| Dat. 1993-09-24 | | Skala 1:5 | | Atlantic H1420 | | | |
| | | | | | | Ritn.nr 14828 | |

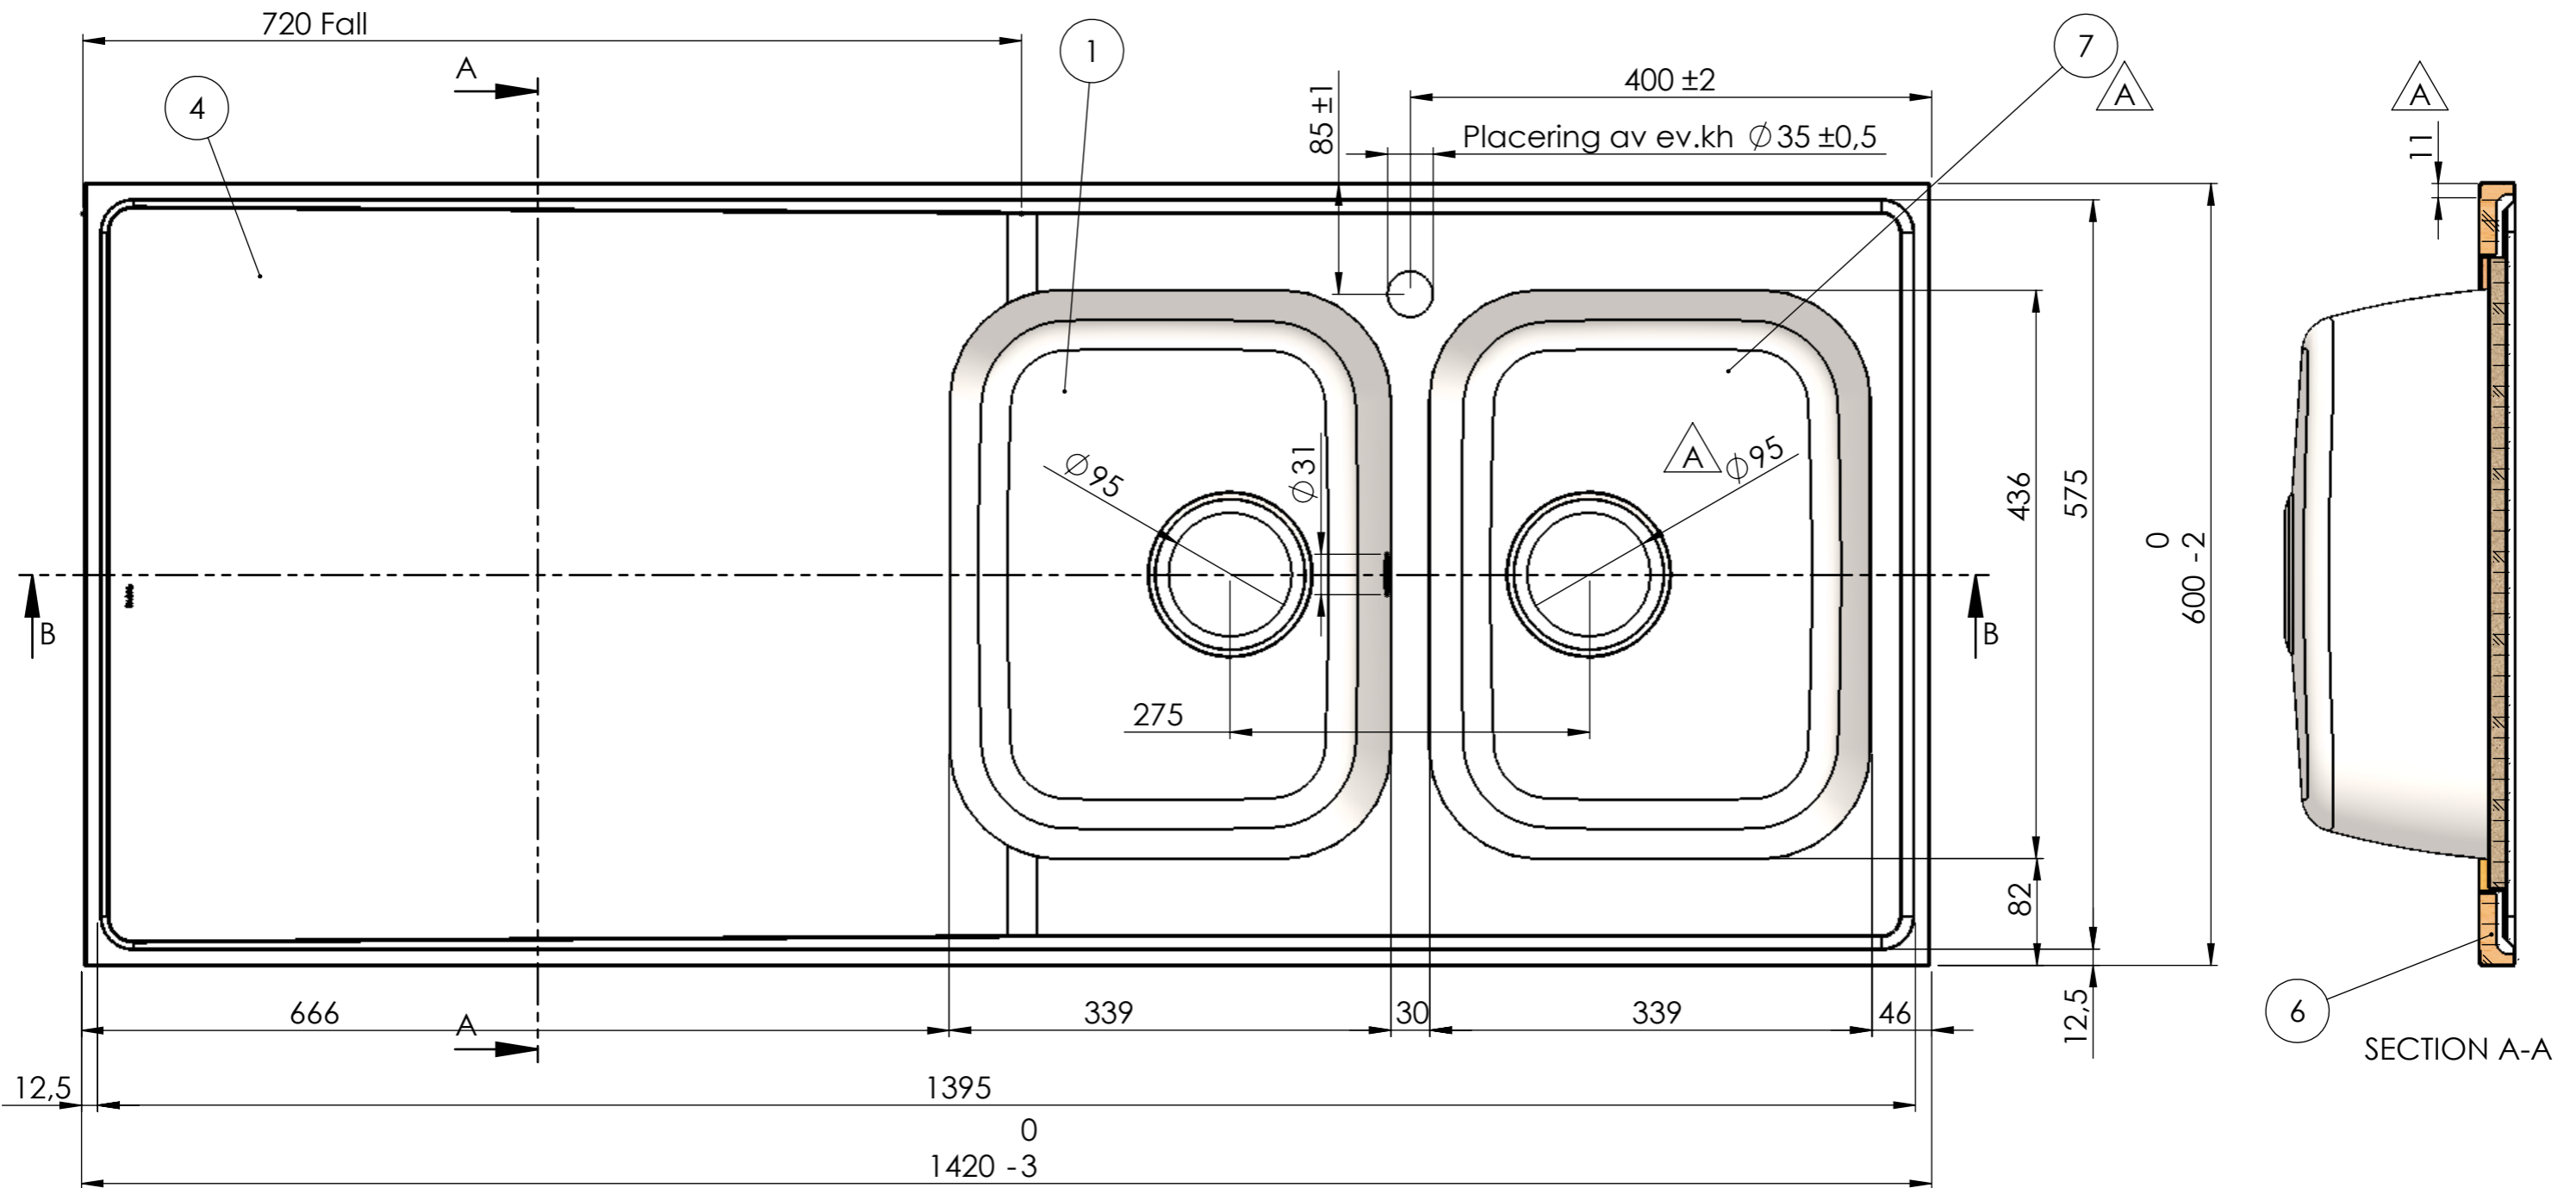
| REV. | ANT. | ÄNDRING | DATUM | GODK. |
|------|------|--|------------|-------|
| A | 6 | Windexplatta ersatt med MDF. Kantklipp, ram och gavel ändrade för att vulsten inte ska överstiga 30mm. Omvik längsida var 9mm. Avlopp 51 ersätts av avl 97. Låda 34 stabiliserad med bombering R700. | 2013-05-16 | MR |
